Vorlage für die Sitzung Bau- und Umweltausschuss	Sitzungsvorlage BUA/161/2020	Az.: 632.6
Datum der Sitzung 11.02.2020	Öffentlichkeitsstatus öffentlich	Beschlussart Entscheidung

Stellungnahmen zu Baugesuchen und sonstigen Anträgen Errichtung eines Carports und einem überdachten Zugang auf dem Grundstück Schubertweg 2, Flst.Nr. 2075 in Oppelsbohm

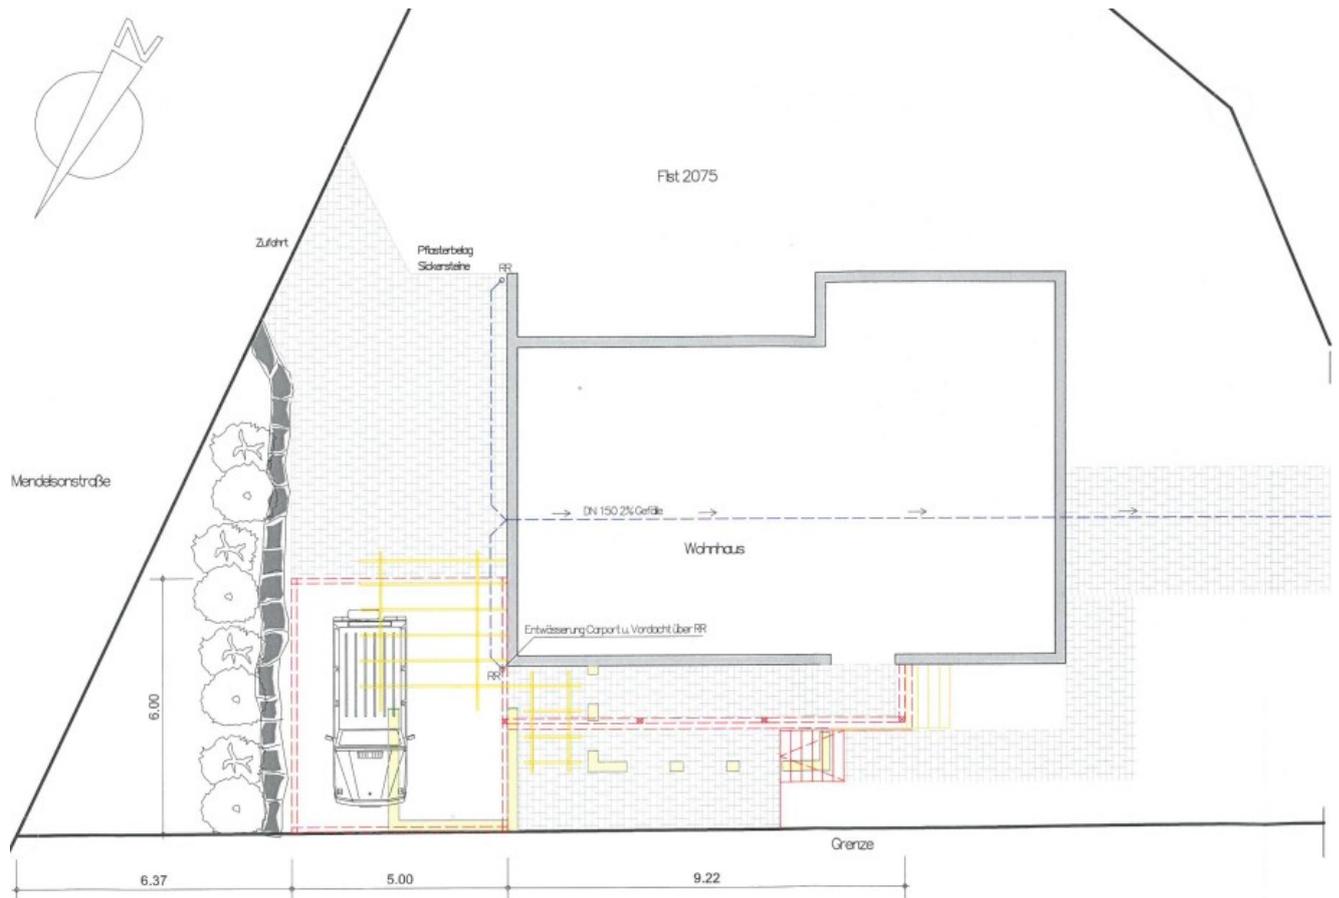
Das Baugrundstück liegt im Geltungsbereich des Bebauungsplans „Drei-Häuser-Weg“ aus dem Jahre 1967 und wird daher nach § 30 Absatz 1 Baugesetzbuch (BauGB) beurteilt. Die Festsetzungen des Bebauungsplans sind nicht eingehalten, da sich das Vorhaben in der nicht überbaubaren Grundstücksfläche befindet.

Aus Sicht der Verwaltung bestehen keine Bedenken gegen das Vorhaben. Zum einen wurden in der direkten Nachbarschaft bereits Baufensterüberschreitungen genehmigt. Zum anderen wird durch den Neubau von Carports der Parkdruck im öffentlichen Raum verringert. Dem Bau- und Umweltausschuss wird vor diesem Hintergrund empfohlen, das gemeindliche Einvernehmen zu erteilen.

1. Das gemeindliche Einvernehmen wird gemäß § 36 Abs. 1 BauGB in Verbindung mit § 31 Abs. 2 Nr. 2 BauGB mit der Maßgabe erteilt, dass das Carportdach mit einer extensiven Begrünung zu versehen ist.
2. Die Gemeinde stimmt dem Bauvorhaben auch als Angrenzerin an das Baugrundstück zu.
